表 B.2 监理工程师通知单

工程名称：嘉善聚晖新能源有限公司 9000.9KWP 分布式光伏发电项目

编号：JSJH-TZD-017

主题：施工质量初步验收意见反馈。

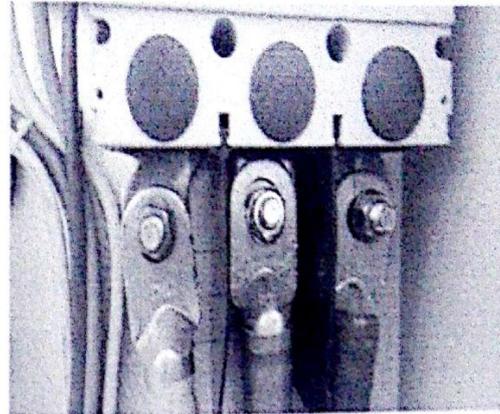
软管与桥架未固定及桥架螺丝生锈

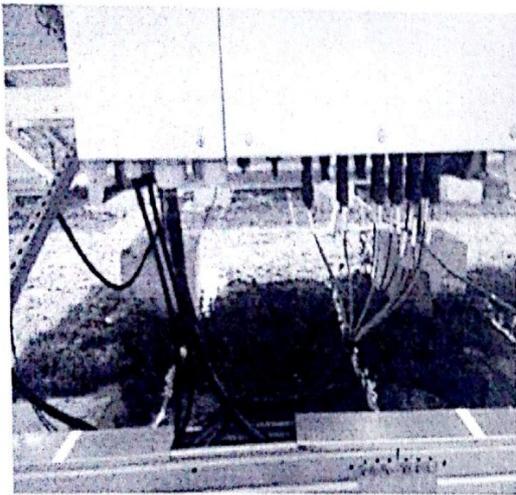
出线连接不可靠

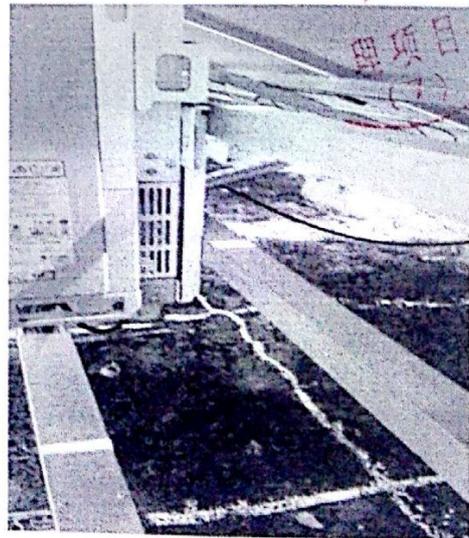
出线开孔不规范

斜拉撑未安装
